電源開発株式会社
大間原子力発電所

耐震設計審査指針改訂を踏まえた
敷地周辺の活断層の再評価の要点

平成18年11月
原子力発電安全審査課

図-1 敷地周辺（陸域）の変動地形分布図

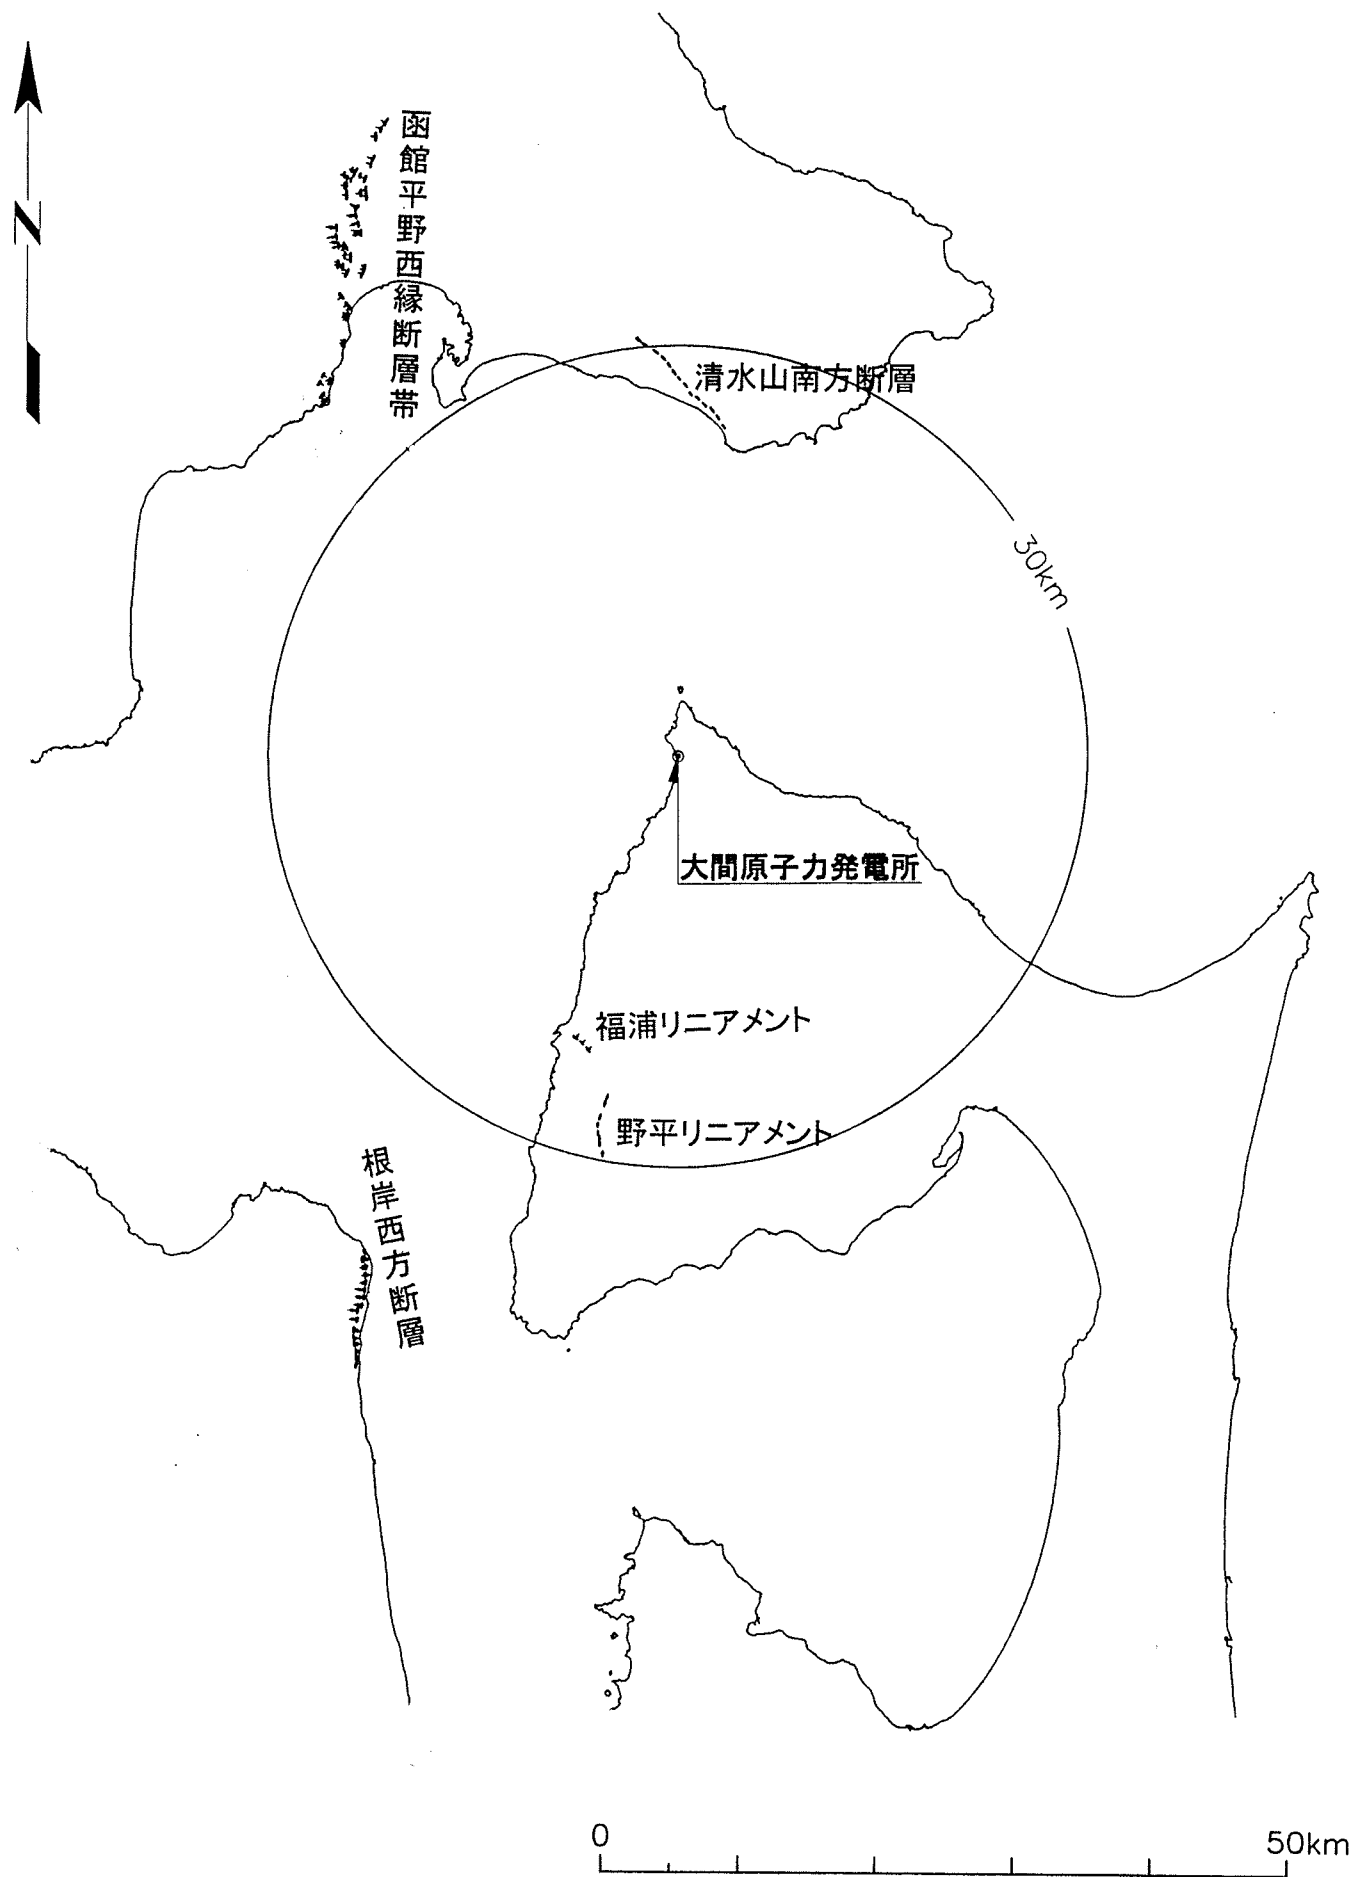
以上のリニアメント分類表に基づき、空中写真を再判読した結果として、敷地周辺において判読されたリニアメントの分布図を図-1に示す。

敷地周辺（陸域）のリニアメントを図-1 に，文献断層を図-2 に，それぞれ示す。これらについて，後期更新世以降の活動を否定できないものを耐震設計上考慮するとして再評価した結果を表-3 に示す。

別図-7 平館海峡付近 音波探査記録と採泥試料分析結果(S 7)

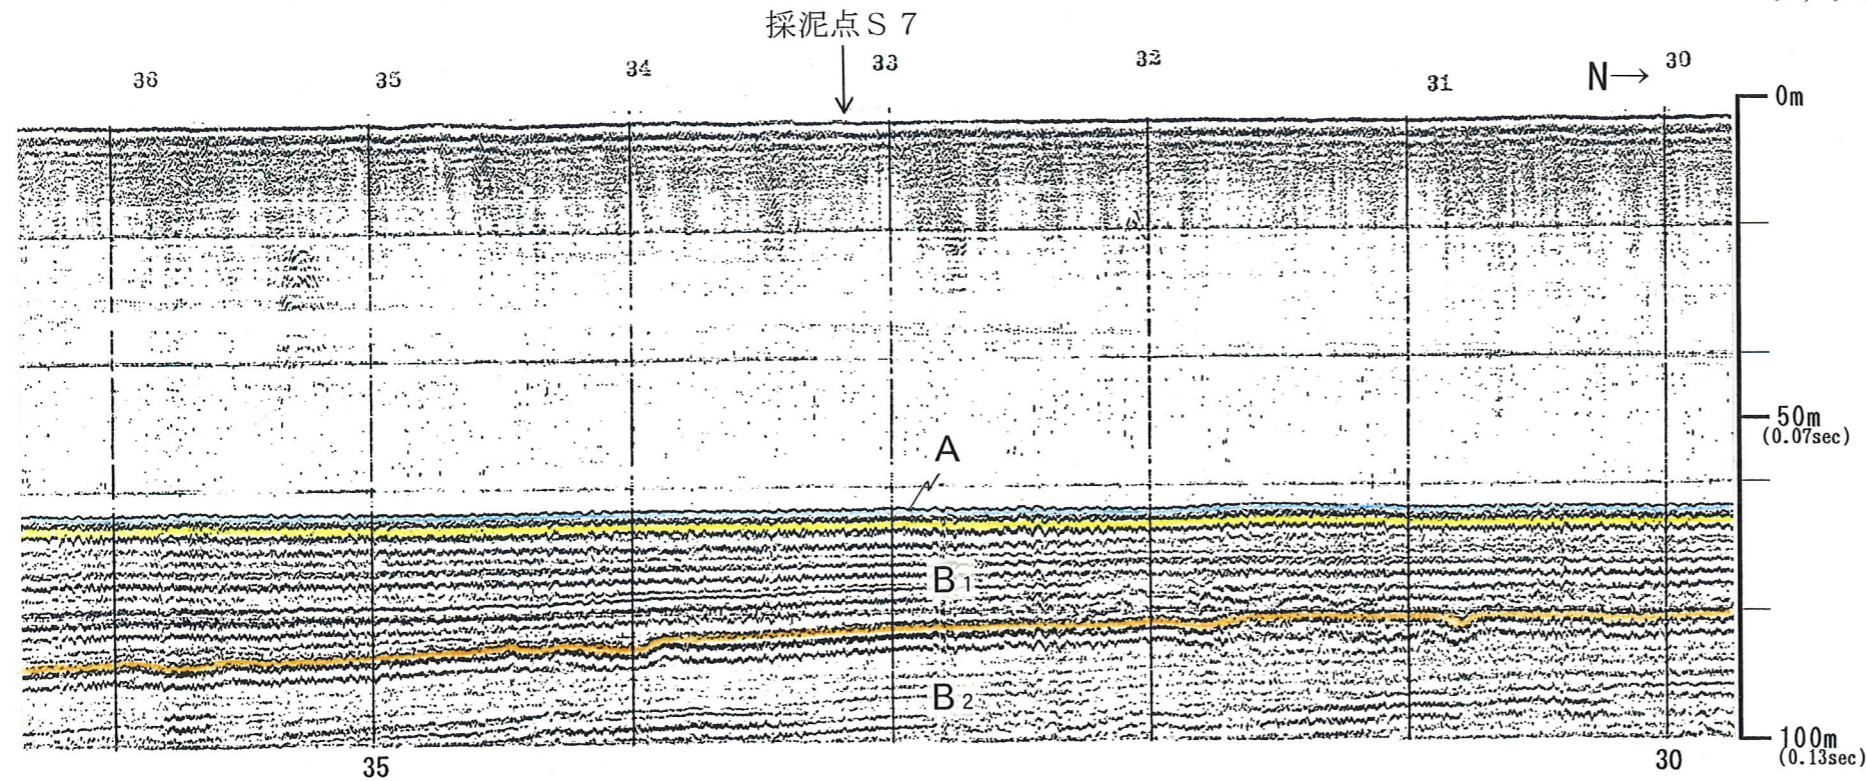
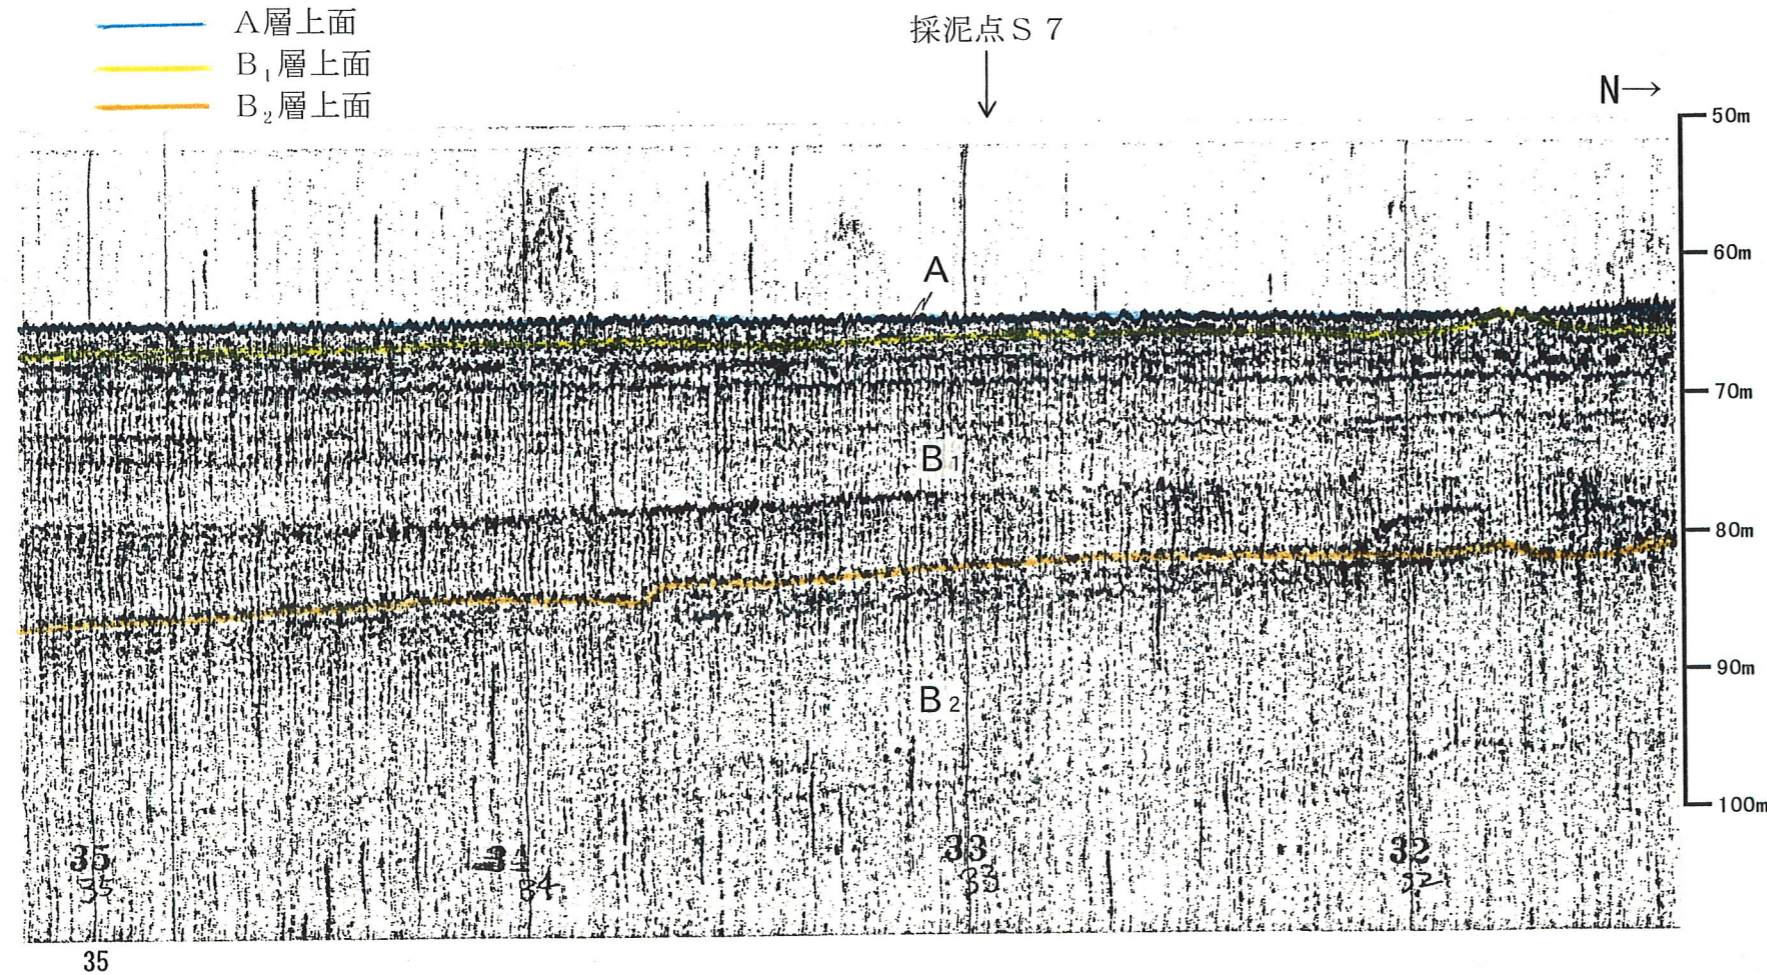
B₁層（層厚約16m）中の採泥試料の、B₁層上面から2.25～2.28mに最終間氷期の阿蘇4火山灰（85～90ka, 町田・新井（2003））、及びB₁層上面から2.63～2.68mに阿蘇4火山灰より下位の十和田カステラ火山灰が分布するとしている。

このように、B₁層の上面から2.25～2.28mに85-90kaの阿蘇4火山灰が分布すること、阿蘇4火山灰からB₁層/B₂層境界までは13m以上の厚さがあること、B₁層/B₂層境界は沿岸部で不整合関係であることから、この不整合関係の形成時期については、最終間氷期よりも前の時代の低海面時期であり、B₂層の堆積時代は、後期更新世を含まないと考えられるとしている。

採泥試料採取地点付近では、A層の下位に整合的な境界面を挟んでB₁層が、更に下位に軽微な不整合的な境界面を挟んでB₂層が分布している。B₁層の層厚は約16mである。
 B₁層中の採泥試料の、B₁層上面から2.25~2.28mに最終間氷期の阿蘇4火山灰(85~90ka, 町田・新井(2003))が、更にB₁層上面から2.63~2.68mに十和田カステラ火山灰が、それぞれ確認された。十和田カステラ火山灰は、町田・新井(2003)によると阿蘇4火山灰と洞爺火山灰(112~115ka, 町田・新井(2003))との間に位置している。
